改善箇所説明図

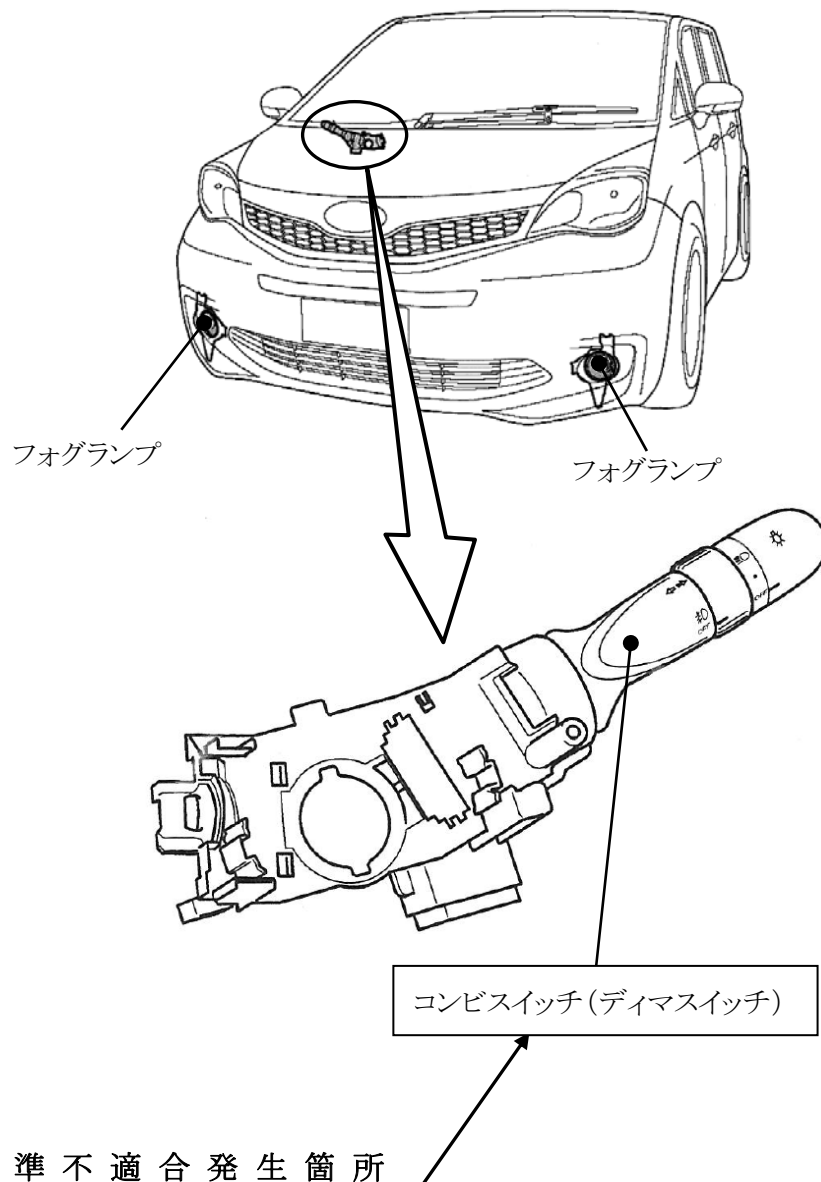
HIDヘッドランプ装備車において、後付け用品のハロゲンヘッドランプ用フォグランプキットを誤って適用設定したため、当該フォグランプキットを装着した場合、走行用前照灯(ハイビーム)が点灯しているときに、すれ違い用前照灯(ロービーム)が消灯する。

全車両、装着されている後付け用品を確認し、該当する場合には、コンビスイッチ(ディマスイッチ)を正規品に交換する。

運転席側ドアチェッカーボルトの頭部に白ペイントを塗布する。
